ESTUDO DE IMPACTE AMBIENTAL

ADITAMENTO

PEDREIRA DE CALCÁRIO

“OUTEIRO DA SEIA N.º 2”

Figura 4 – Mapa de dispersão de partículas em suspensão – média anual (com níveis de fundo).

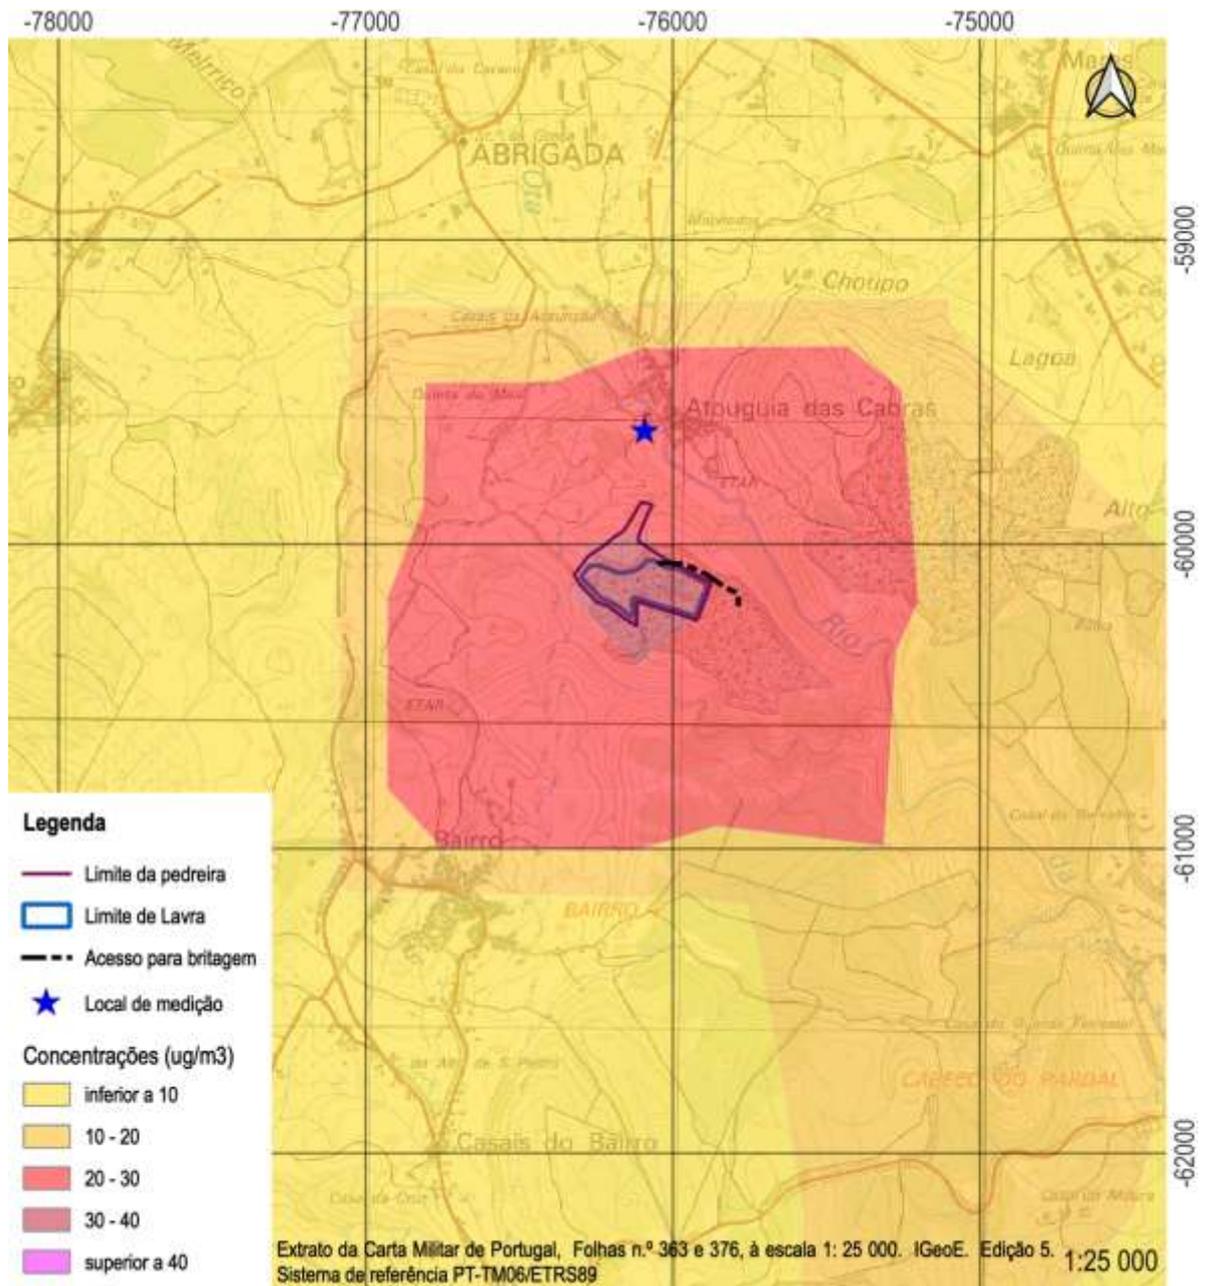
29. Uma vez que a monitorização realizada em fevereiro de 2022 não permite avaliar a qualidade do ar durante um ano inteiro, dado que reporta apenas à estação húmida, deverá ser apresentada a estimativa das concentrações de PM₁₀, atualmente e no futuro com projeto, adicionando os resultados da modelação das emissões aos níveis de fundo (dados pelas estações rurais de fundo).

Por outro lado, a modelação realizada na avaliação de impactes não teve em consideração os níveis de fundo das estações fixas, pelo que de seguida se apresentam as estimativas da média anual e do 36.º máximo diário adicionando os níveis de fundo.

Na Figura 4 e na Figura 5 apresentam-se os mapas de dispersão de PM₁₀ considerando os níveis de concentração gerados pela laboração da pedreira Outeiro da Seia n.º 2 com os níveis de fundo.

De acordo com a modelação efetuada para a situação futura, verificou-se que a contribuição da pedreira relativamente ao PM₁₀ no ar ambiente junto ao recetor selecionado, com os níveis de fundo, localizado a Norte da área de implantação se estima que seja de 24,3 µg/m³ para a média anual, e 35,4 µg/m³ para o 36.º máximo diário.

Figura 6 - Localização das pedreiras e estabelecimentos industriais da CALCETAL 2.

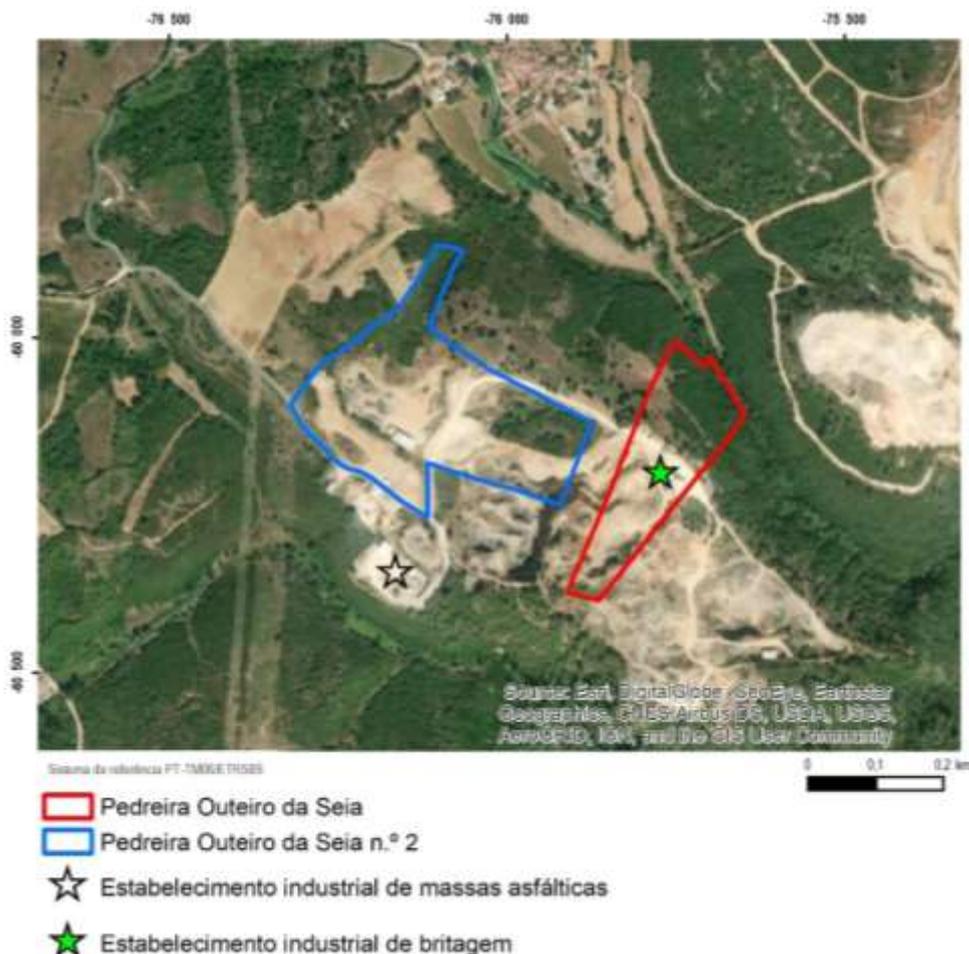
33. *Enquadramento/identificação geográfica das pedreiras/unidades industriais que integram o núcleo de exploração das Serras da Ota e Atouguia (Alenquer), propriedade da CALCETAL 2 – Sociedade de Construções, S. A.*

A CALCETAL 2 possui em exploração no núcleo das serras da Ota e Atouguia as seguintes pedreiras e estabelecimentos industriais:

- Pedreira de calcário n.º 6007, denominada Outeiro da Seia;
- Pedreira de calcário Outeiro da Seia n.º 2, objeto do presente processo de AIA;
- Estabelecimento industrial de britagem e classificação de pedra, anexo à pedreira n.º 6007;
- Estabelecimento industrial de produção de massas asfálticas.

A localização dessas pedreiras e estabelecimentos industriais é apresentada na Figura 6.
